**PLANO DE URBANIZAÇÃO DA SERRA DA
CARREGUEIRA
- RELATÓRIO DE CONCERTAÇÃO -**

f e v e r e i r o d e 2 0 1 4

C Â M A R A M U N I C I P A L D E S I N T R A

Direção Municipal de Ambiente, Planeamento e Gestão do Território

Fig.01 – Extrato da Planta da Estrutura Ecológica Municipal (EEM) – Planta 03C

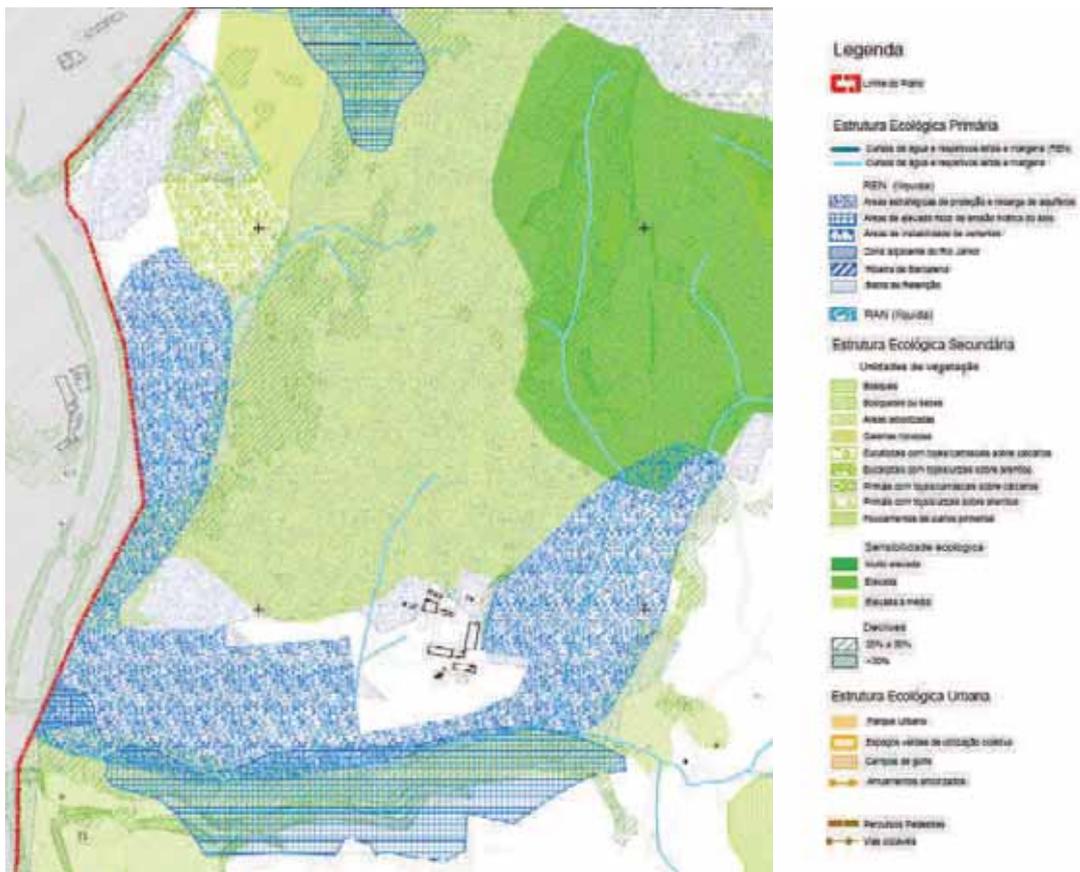
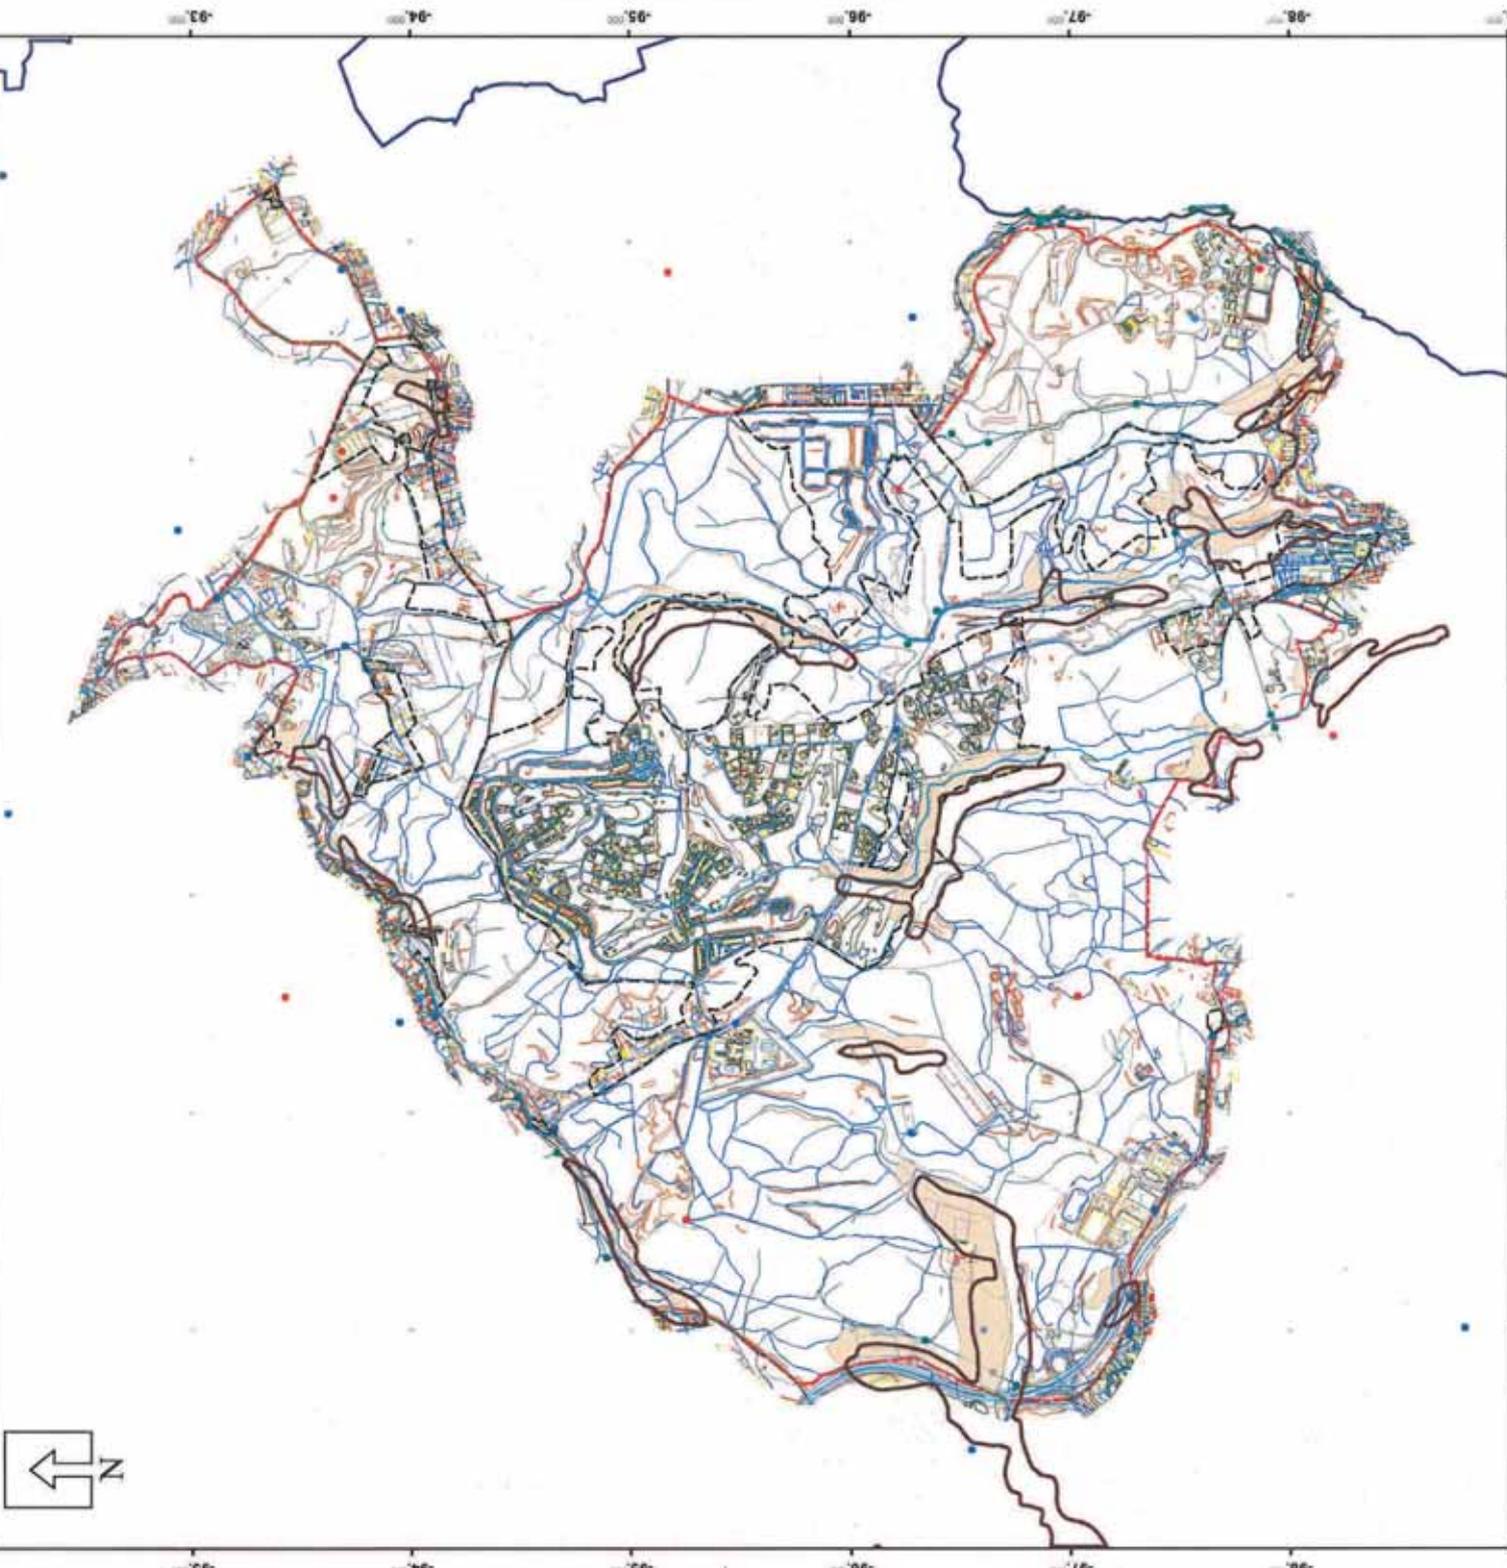
A reunião deu-se por concluída às 13 horas, tendo ficado fundamentadas algumas das questões assinaladas pela DRAPLVT e, acordadas todas as alterações que a CMS deve promover para a versão final do PUSC para ultrapassar os condicionantes referidos no ofício da DRAPLVT.
